**Projet Eolien de Martinpuich / Le Sars**

**Réponse à l'avis de la MRAe n° 2018-2563**

Figure 1 : Angle de respiration vide de toutes éoliennes en direction Sud-Est

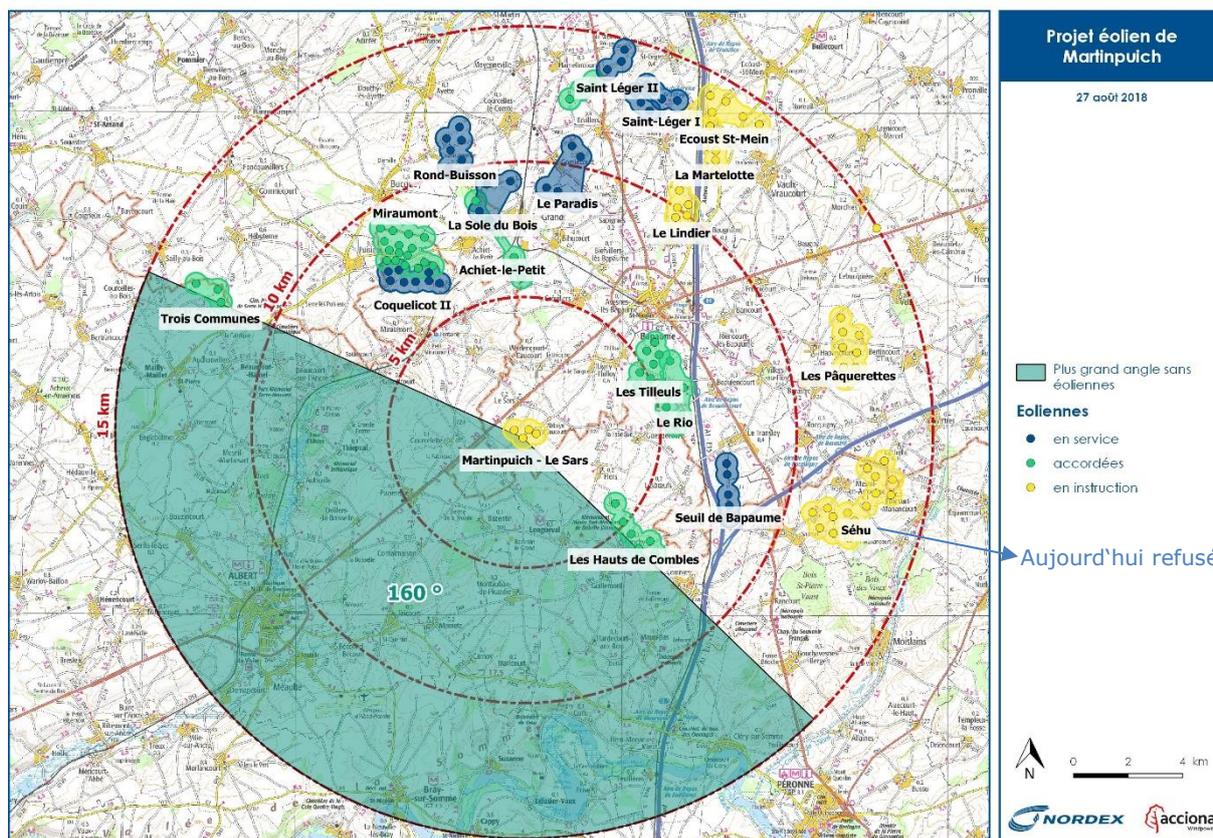
Par rapport au site d'implantation (P4 de l'avis) : L'éolien y est fortement présent en particulier au nord et à l'est du site d'implantation.

Il existe en effet une forte présence de l'éolien au Nord-Est de la zone de projet. Cependant, nous avons réalisé la carte suivante afin d'illustrer qu'il existe un angle de respiration de 160° sur un rayon de 15 km dans la direction Sud-ouest.

L'absence d'éoliennes dans cette zone est due à la présence de l'aéroport de la ville d'Albert. Notre parc se trouve en périphérie sud-ouest de cette zone à fort contexte éolien, partie de la périphérie qui restera certainement telle quelle et ne s'agrandira pas du fait de la présence de cet aéroport.

Figure 2 : Ensemble des contraintes locales autour de l'implantation et cône de protection de Thierval

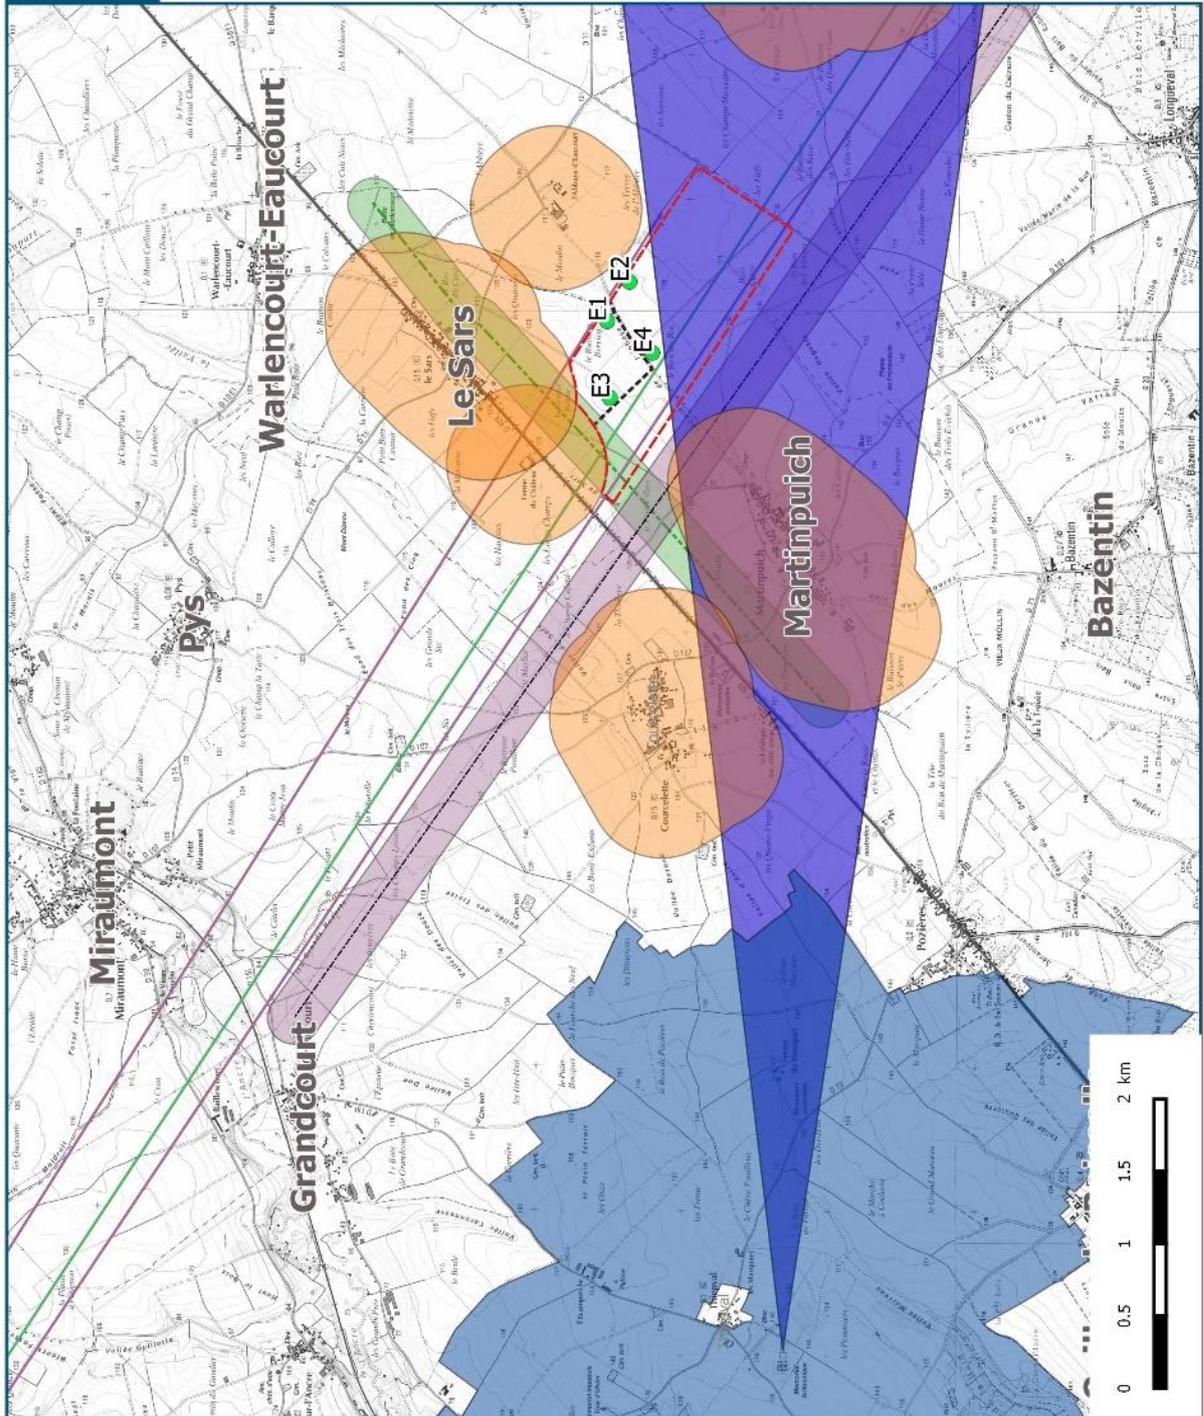
**L'autorité environnementale recommande d'établir la comparaison de variantes constituant des scénarios réalistes, ce que ne sont pas les variantes 1 et 2 qui s'avèrent incompatibles avec la réglementation en vigueur.**

Le scénario 1 ne respecte pas les règles du Ministère de la Défense par rapport au radar de Doullens (projet situé entre 20 et 30km du radar). Le scénario n°2, en revanche, n'est pas incompatible avec la réglementation en vigueur, puisqu'il respecte bien les contraintes imposées par la présence de ce radar. Cependant, il ne conserve pas vierge d'éoliennes le cône de visibilité classé depuis le mémorial de Thiépval. C'est en partie pour ces raisons que le scénario 3 à 4 éoliennes est aujourd'hui le seul envisagé.

Les cartes suivantes montrent bien l'ensemble des contraintes paysagères et techniques grevant la zone de projet, et par conséquent les limitations qu'elles apportent de terme de diversité de variantes possibles. En effet, la zone d'implantation potentielle est extrêmement réduite.

Figure 4 : Contraintes existantes autour du site d'implantation

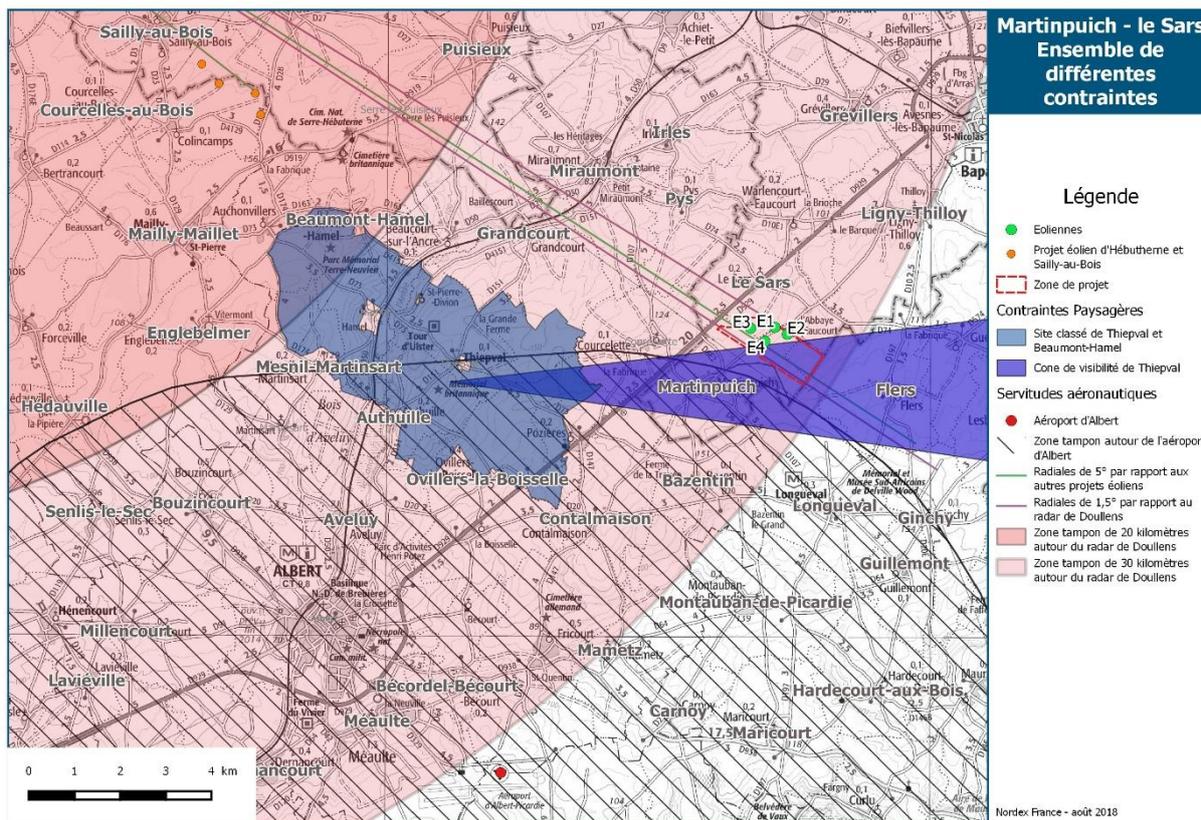
**L'autorité environnementale recommande la comparaison de plusieurs sites d'implantation et non pas uniquement de plusieurs variantes sur un même site.**

La carte ci-dessous permet d'illustrer les contraintes que constituent le radar de Doullens, l'aéroport d'Albert et le cône depuis Thiepval.

Dans la zone tampon verte de l'aéroport d'Albert, dans la zone rose foncée du radar de Doullens et dans le cône de visibilité de Thiepval, il n'est pas possible d'envisager la moindre nouvelle éolienne. Dans la zone rose claire, il faut respecter les règles connues d'implantation du ministère de la Défense (ce qu'illustre les radiales violettes et vertes sur la carte ci-dessus) et les nouvelles installations ne pourront être que très rares.

Le site d'implantation choisi est alors celui que nous avons considéré comme étant le plus propice à l'implantation d'éoliennes dans un rayon de plusieurs kilomètres au regard de l'ensemble des différentes contraintes exposées ci-dessus.
